**Θέμα: Υποβολή συμπληρωματικών στοιχείων για ΜΕΕΠ που αφορά την κατασκευή και λειτουργία φωτοβολταϊκού πάρκου ισχύος 3,2MW, στην κοινότητα Τερσεφάνου, της επαρχίας Λάρνακας (Αρ. Πολεοδομικής Αίτησης: ΛΑΡ/00642/2023)**

## Παράρτημα

Χάρτης 1. Με πορτοκαλί παρουσιάζεται η κρατική γη

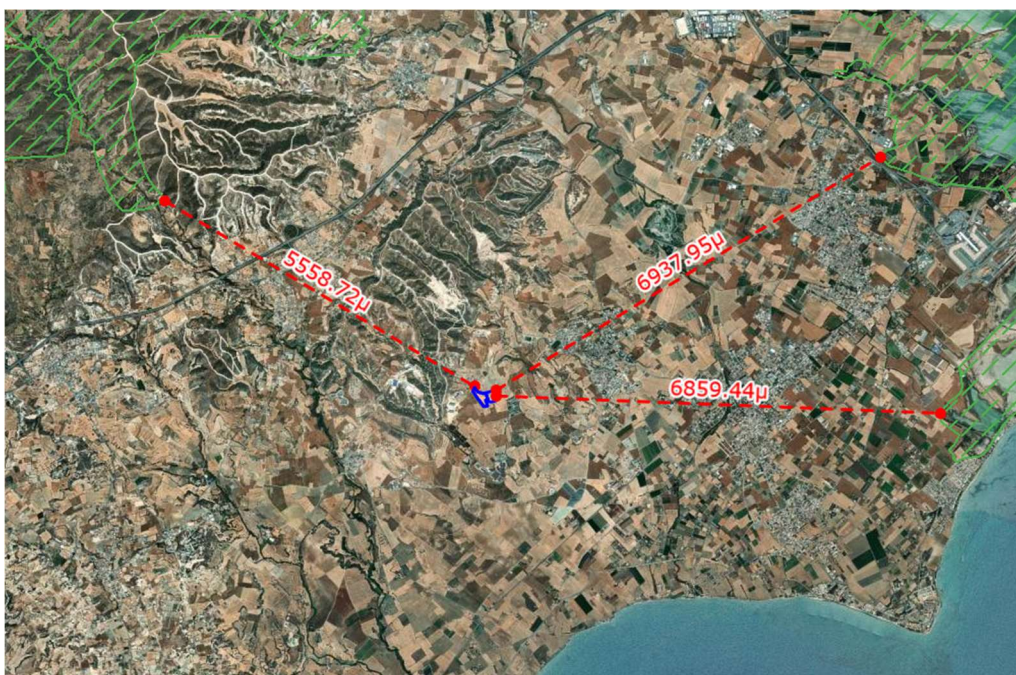
- ii. Να γίνει αναφορά στις αποστάσεις των υπό μελέτη τεμαχίων από σημαντικά περιβαλλοντικά στοιχεία, όπως είναι οι διάδρομοι μετανάστευσης αποδημητικών πτηνών, η κρατική δασική γη, οι περιοχές του δικτύου Φύση 2000, κ.α.

Το τεμάχιο 148 γειτνιάζει με κρατική γη, και όπως παρουσιάζεται και στο πιο κάτω χάρτη (Χάρτης 1), δυτικά του τεμαχίου υπάρχουν μεγάλες εκτάσεις οι οποίες είναι κρατική γη.

Εικόνα 3 Χωροταξικό σχέδιο ΦΒ πάρκου 3,2 MW με σύστημα αποθήκευσης της «Αρχής Ηλεκτρισμού Κύπρου»

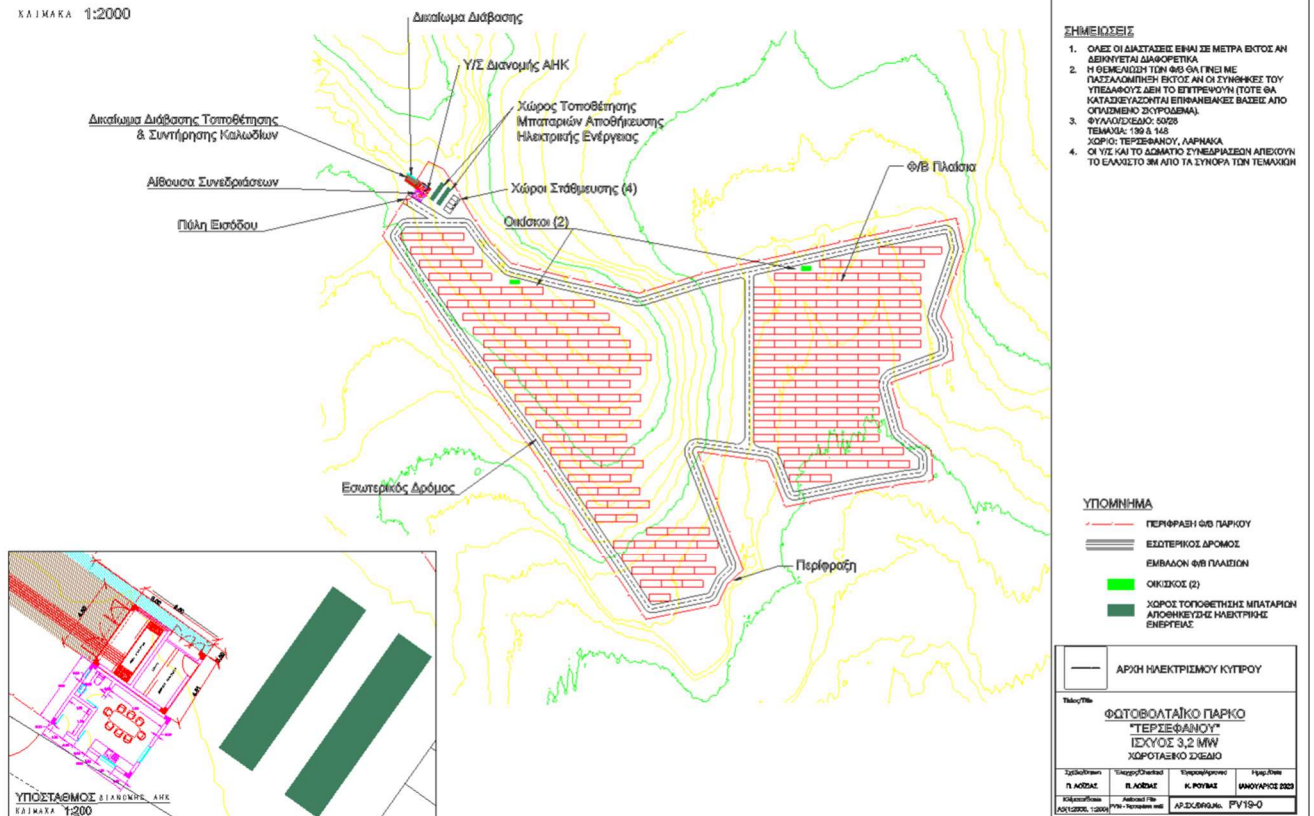
- vi. Όσο αφορά τις χωματοургικές εργασίες που θα εκτελεσθούν στα πλαίσια υλοποίησης του προτεινόμενου έργου, παρακαλώ όπως γίνει εκτίμηση της έκτασης του χώρου ανάπτυξης που θα επηρεαστεί από αυτές, και των ποσοτήτων εκσκαφθέντων χωμάτων που θα προκύψουν.

Για την κατασκευή του Προτεινόμενου έργου, θα γίνει αποχέρσωση του τεμαχίου αλλά δεν θα γίνει αποψίλωση της χλωρίδας που φύεται περιμετρικά αλλά και στο πρανές στη μέση του πάρκου όπου δεν θα τοποθετηθούν φωτοβολταϊκά πλαίσια (**Error! Reference source not found.**).

Θα ακολουθήσουν εργασίες εξομάλυνσης του εδάφους. Δεν θα πραγματοποιηθούν μεγάλου όγκου χωματοουργικές εργασίες, λόγω της σχεδόν επίπεδης τοπογραφίας και της μεθόδου υλοποίησης των κατασκευών (πασσαλόμψηξη). Επίσης, δε θα αφαιρεθεί εδαφικό υλικό από την εργασία αυτή.

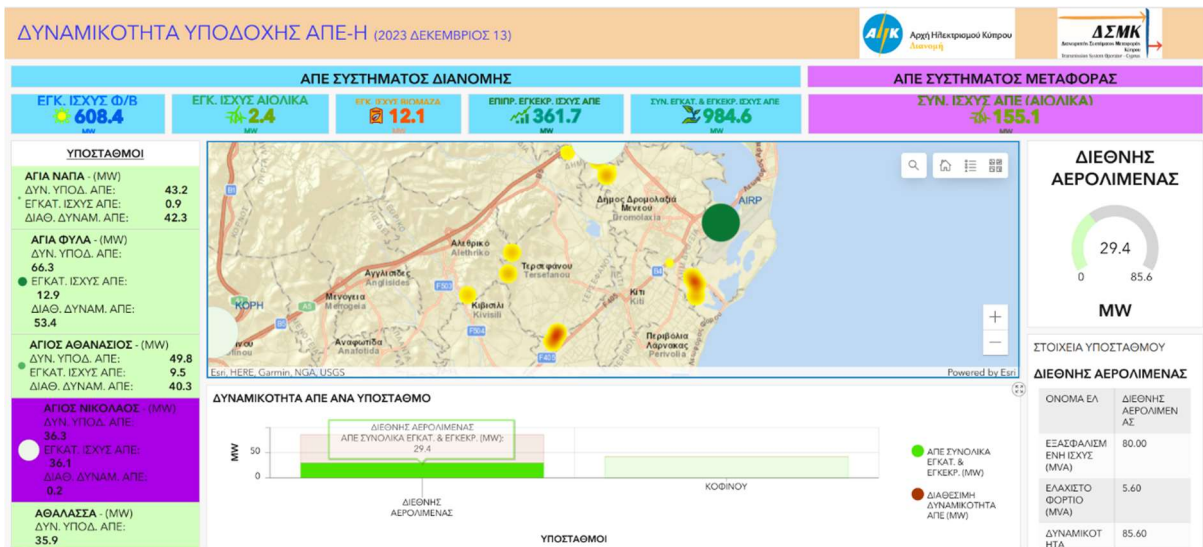
**vii. Να υπολογισθεί η μέγιστη πιθανή σφράγιση εδάφους που αναμένεται να προκύψει από την υλοποίηση του έργου.**

Μέγιστη δυνατή σφράγιση του εδάφους λόγω κατασκευών:

- Προκατασκευασμένοι οικίσκοι  $2 \times 15 = 30$  τ.μ.
- Υποσταθμός ΑΗΚ 25 τ.μ.
- Χώρος πολλαπλής χρήσης 27 τ.μ.
- Χώρος Μπαταριών  $2 \times 30,5 = 61$  τ.μ.

Συνολική έκταση που αναμένεται να υπάρξει σφράγιση του εδάφους: 143 τ.μ.

Εικόνα 4. Πλησιέστεροι Υποσταθμοί Μεταφοράς

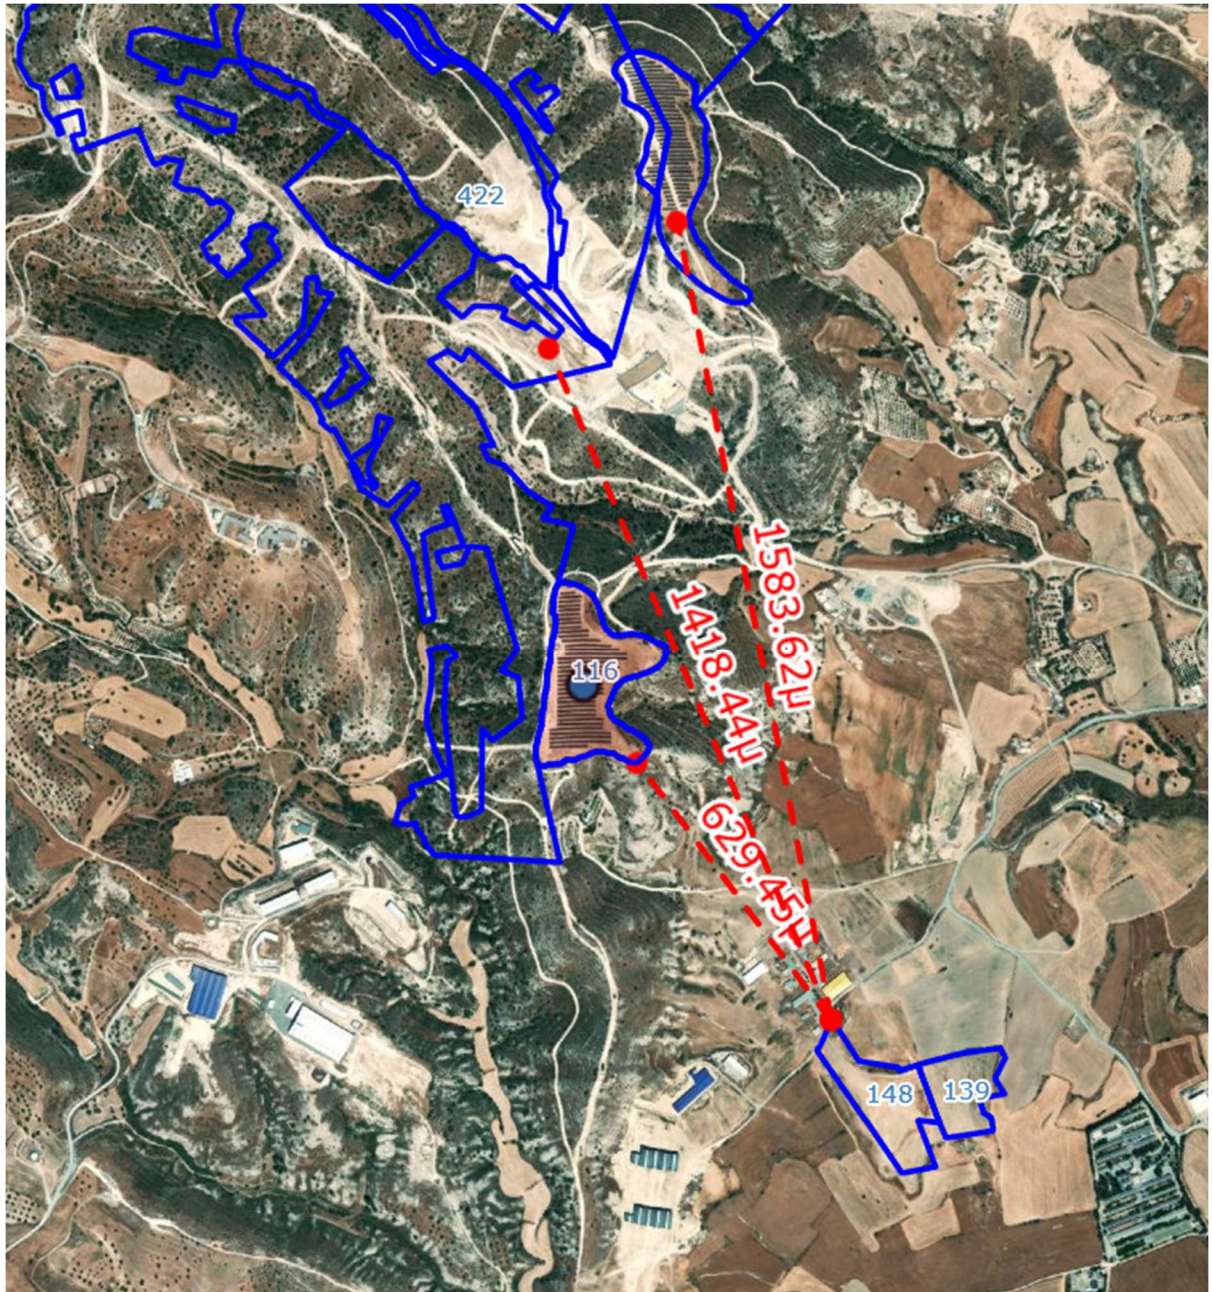
viii. Να δοθούν πληροφορίες για την σύνδεση που θα χρειαστεί να γίνει του προτεινόμενου έργου με το «Δίκτυο Μέσης Τάσης της του Ιδιοκτήτη Δικτύου Μεταφοράς (ΑΗΚ)» όπως αναφέρεται στο Κεφάλαιο 2.4.2 της ΜΕΕΠ που υποβλήθηκε (σελ. 46).

Η πορεία σύνδεσης του Προτεινόμενου Έργου με τον υποσταθμό της ΑΗΚ, δεν είναι γνωστή στο παρόν στάδιο της μελέτης. Η πορεία σύνδεσης θα αποφασιστεί σε μετέπειτα στάδιο κατόπιν εκπόνησης συγκεκριμένης μελέτης και έκδοσης προκαταρκτικών όρων σύνδεσης. Μία προκαταρκτική εκτίμηση, αλλά μη δεσμευτική, είναι ότι η σύνδεση του Προτεινόμενου Έργου θα γίνει στον υποσταθμό «FIZ Ελεύθερη Βιομηχανική Ζώνη» στην περιοχή Καλού Χωριού Λάρνακας.

Χάρτης 7. Συστήματα Υπόγειου Ύδατος της Κύπρου<sup>1</sup> και ΑΠΜ (σε κόκκινο κύκλο)

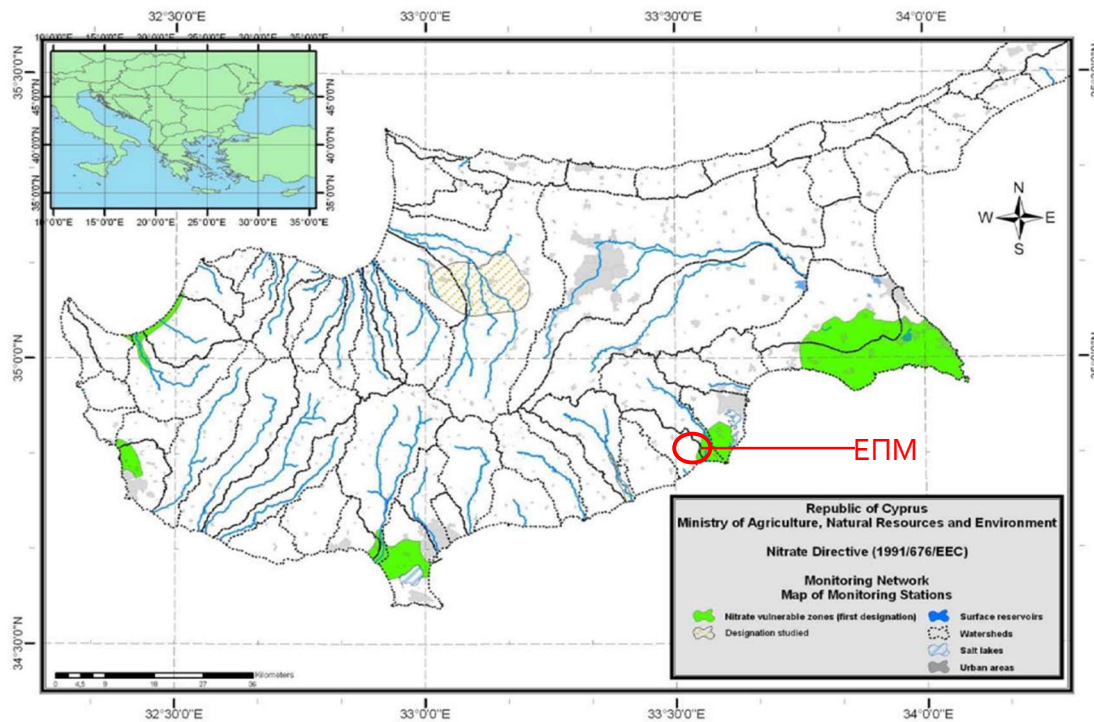
xi. Στους χάρτες και στις εικόνες που περιλαμβάνονται στην ΜΕΕΠ που υποβλήθηκε (όπως οι Χάρτες 24, 25, 26 και η Εικόνα 18) πρέπει να υποδεικνύεται ο χώρος ανάπτυξης του προτεινόμενου έργου σε σχέση με τα στοιχεία που παρουσιάζονται στον εκάστοτε χάρτη.

Χάρτης 10. Ημερήσιο βιομηχανικό θόρυβο κοντά στην ΑΠΜ (με μπλε απεικονίζεται η ΑΠΜ)

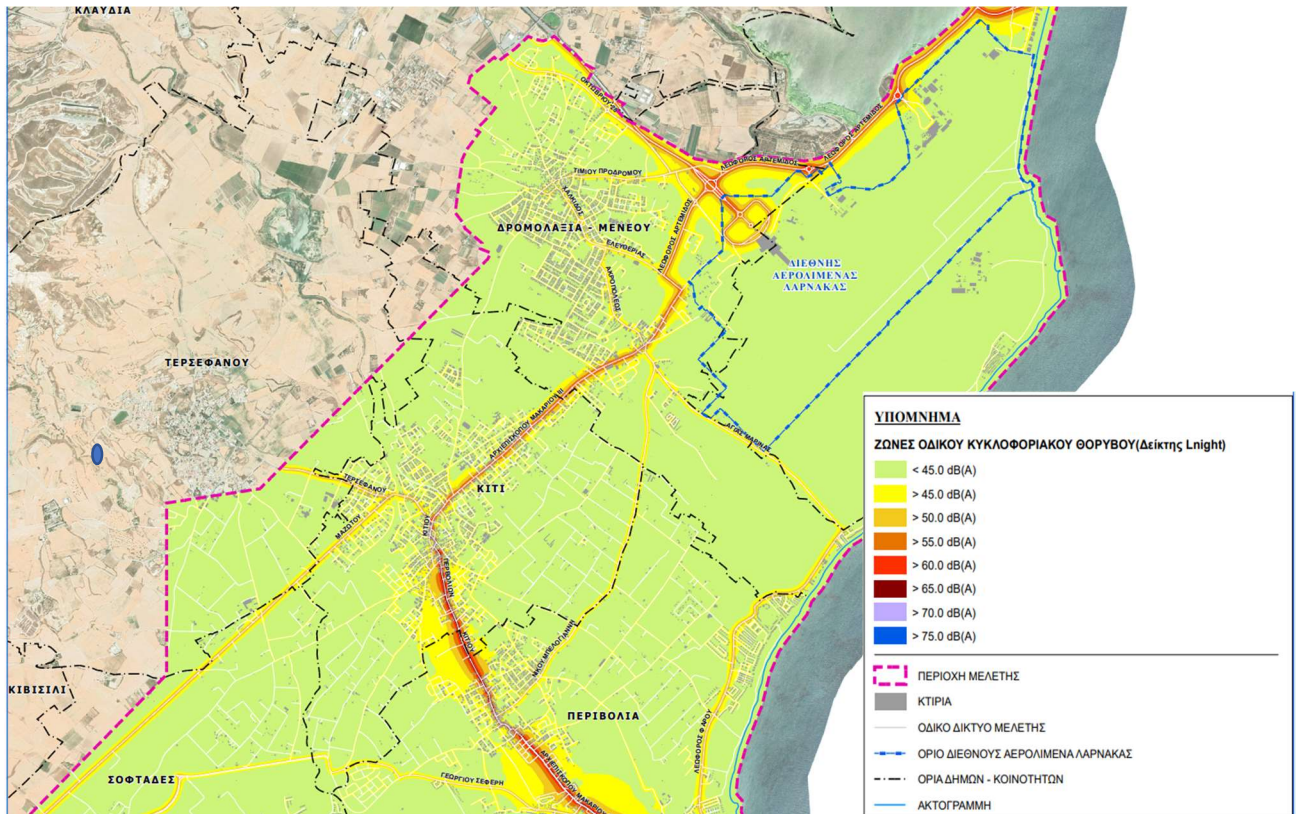
- xii. Η ΑΠΜ (Άμεση Περιοχή Μελέτης) παρουσιάζεται σε διαφορετικό σημείο στον Χάρτη 43 σε σχέση με τον Χάρτη 44 (Κεφάλαιο 3.4.5, σελίδα 106). Παρακαλώ όπως γίνει σχετική διόρθωση.

Χάρτης 12 Απόσταση ΑΓΜ από το έργο «Χρήση Ανακυκλωμένου Νερού Λάρνακας – Φράγμα Τερσεφάνου»

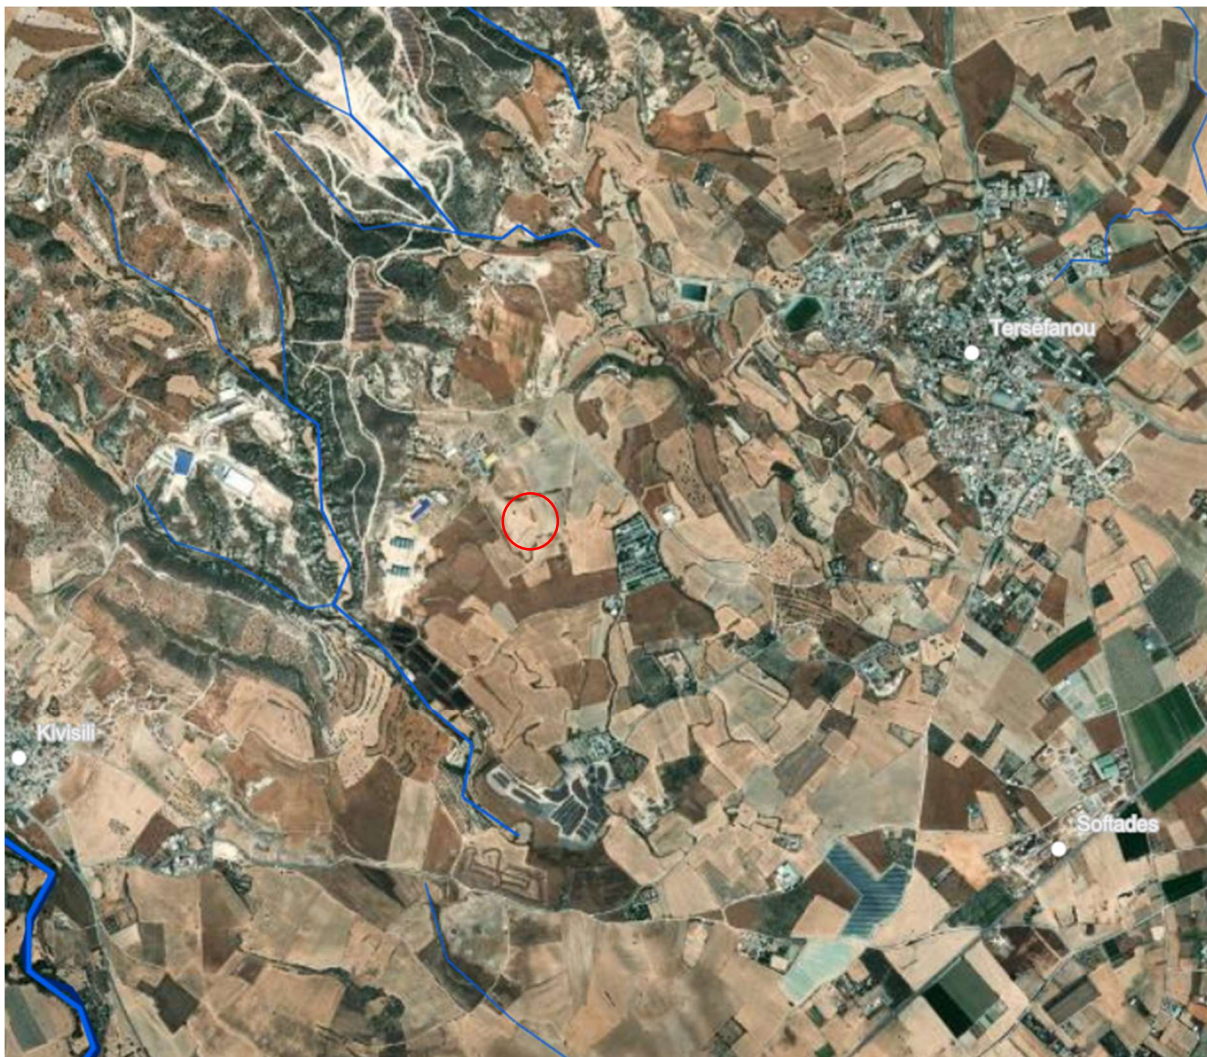
xiv. Στο Κεφάλαιο 6 της ΜΕΕΠ που υποβλήθηκε, δεν φαίνεται να γίνεται αξιολόγηση του ενδεχόμενου επηρεασμού της γονιμότητας του εδάφους από την υλοποίηση του προτεινόμενου έργου. Το θέμα αυτό φαίνεται να σχολιάστηκε κατά τη δημόσια παρουσίαση που έγινε, ενώ σχετικές είναι οι επιστολές από το Κοινοτικό Συμβούλιο Τερσεφάνου, αλλά και του Τμήματος Γεωργίας. Επίσης, δεν γίνεται αναφορά στο γεγονός ότι «τα δύο τεμάχια

**βρίσκονται εντός της προτεινόμενης περιοχής άρδευσης του Έργου «Χρήση Ανακυκλωμένου Νερού Λάρνακας – Φράγμα Τερσεφάνου» που αναφέρεται στην επιστολή του Τμήματος Αναπτύξεως Υδάτων.**

Πρόκειται για πολεοδομική ζώνη Γ3 – γεωργικής ζώνης έκταση γης και σύμφωνα με το Τμήμα Γεωργίας, ένα ημιγόνιμο έδαφος το οποίο αξιοποιείται για την καλλιέργεια σιτηρών. Είναι κατανοητό ότι με την εγκατάσταση του προτεινόμενου έργου, η αναφερόμενη χρήση γης των συγκεκριμένων τεμαχίων θα πρέπει να εγκαταλειφθεί.

Η μορφολογία του εδάφους θα επηρεαστεί επιφανειακά κατά τη φάση της κατασκευής μέσω της τοποθέτησης της περίφραξης και της συμπίεσης του εδάφους. Η επιλογή συστήματος βάσεων με πασαλόμπηξη που επιτρέπει την ελεύθερη διακίνηση των ερπετών και της μικρότερης πανίδας, θα βοηθήσει στην γρηγορότερη επαναφορά της φυσικής κατάστασης του εδάφους κάτω από τα φωτοβολταϊκά. Σημειώνεται ότι, σε ειδικές περιπτώσεις που το υπόστρωμα δεν επιτρέπει πασαλόμπηξη, ο εργολάβος συνήθως προτείνει μπετόμπηξη.

Όσο αφορά, την περιοχή άρδευσης του Έργου «Χρήση Ανακυκλωμένου Νερού Λάρνακας – Φράγμα Τερσεφάνου», βρίσκεται σε κοντινή απόσταση από τα τεμάχια, όπως φαίνεται στον πιο κάτω χάρτη (Χάρτης 12). Σύμφωνα με το Τμήμα Αναπτύξεως Υδάτων, τα τεμάχια αν και εμπίπτουν εντός της περιοχής άρδευσης, δεν επηρεάζονται από την προτεινόμενη υποδομή άρδευσης. Ως εκ τούτου, δεν τίθεται θέμα επιρροής της εγκατάστασης στα γειτονικά τεμάχια γης που ενδεχομένως να λαμβάνουν παροχή αρδευόμενου νερού.
